SERVICE BULLETIN

RISSE, VERSCHLEISS UND BESCHÄDIGUNG IM VERGASERSTUTZEN BEI ROTAX[®] MOTOR TYPE 912 UND 914 (SERIE)

SB-912-030 R1

SB-914-019 R1

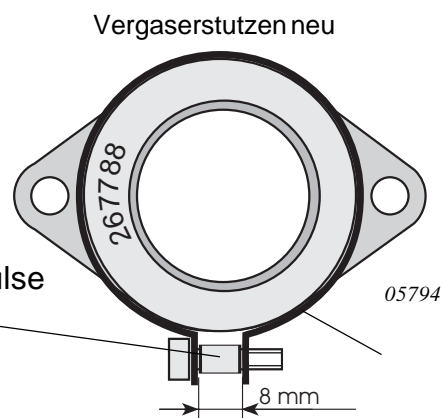
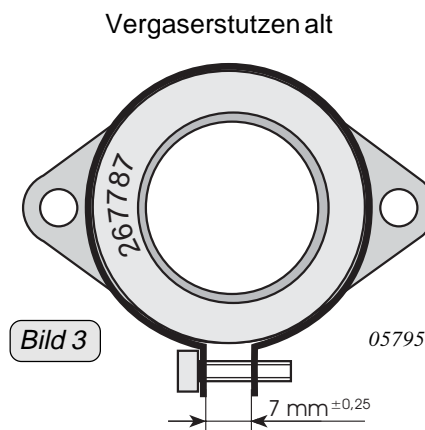
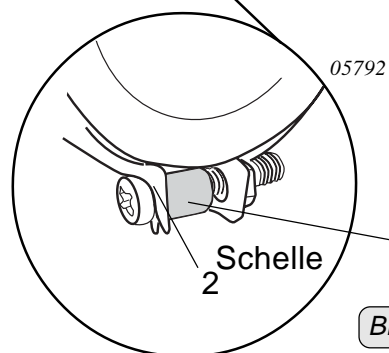
Die Kontrolle der Vergaserstutzen ist entsprechend den Angaben im letztgültigen Wartungshandbuch der jeweiligen Motortype und der Information in Kap. 4) Anhang, Bild 1 durchzuführen.

- Innerhalb der nächsten 10 Betriebsstunden sind die Vergaserstutzen gemäß nachstehender Arbeitsanweisung Kap. 3 auf Beschädigungen, Risse, Verschleiß und Zustand zu kontrollieren und ggf. durch TNr. 267788 zu erneuern.
 - Alle 50^h sind die Vergaserstutzen gemäß nachstehender Arbeitsanweisung Kap. 3 auf Beschädigungen, Risse, Verschleiß und Zustand zu kontrollieren und ggf. durch TNr. 267788 zu erneuern.
- ▲ **WARNUNG:** Nichtbeachtung dieser Anweisungen kann zu Motor- und Personenschaden oder Tod führen!

(siehe Bild 2 bis Bild 4)

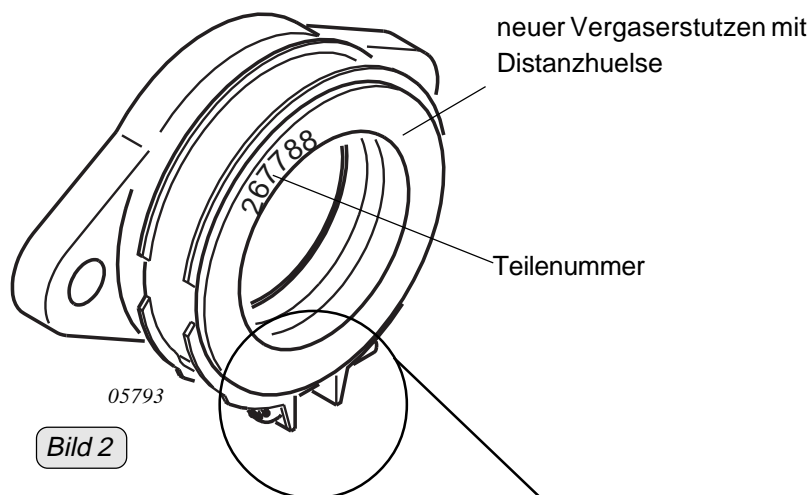
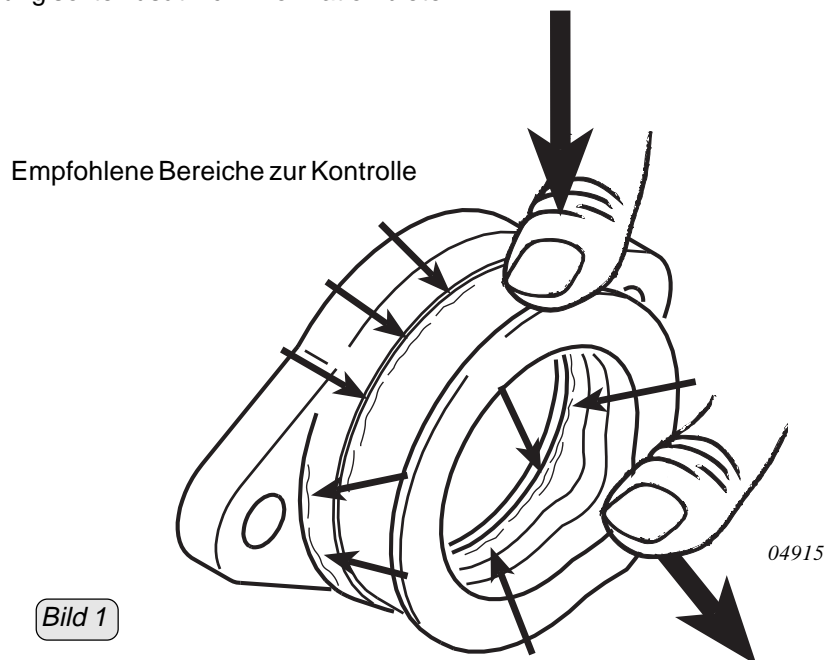
Einführung eines optimierten Vergaserstutzen mit erhöhter Materialfestigkeit und Distanzhülse für die Schelle. Aufgrund einer oder mehrerer der nachfolgenden Ursachen kann es zu überhöhten Belastungen und damit Beschädigungen der Vergaserstutzen kommen:

* ▲ **WARNUNG:** Die im Lieferumfang des Vergaserstutzens TNr. 267788 enthaltene Distanzhülse (1) **darf nicht** in Kombination mit dem Vergaserstutzen TNr. 267787 verbaut werden.

- Der Vergaserstutzen ist gemäß nachstehender Anweisung, zu erneuern.
- Im Falle einer Umrüstung auf TNr. 267788 sind pro Motor **beide** Vergaserstutzen auszutauschen. (Alter und neuer Vergaserstutzen dürfen nicht gemischt verbaut werden)

Der Austausch / die Montage der Vergaserstutzen ist entsprechend den Angaben im letztgültigen Wartungshandbuch der jeweiligen Motortype durchzuführen. Das Anzugsdrehmoment der Spannschelle (2) für den Vergaserstutzen TNr. 267788 beträgt 2,5 Nm (siehe Bild 4).
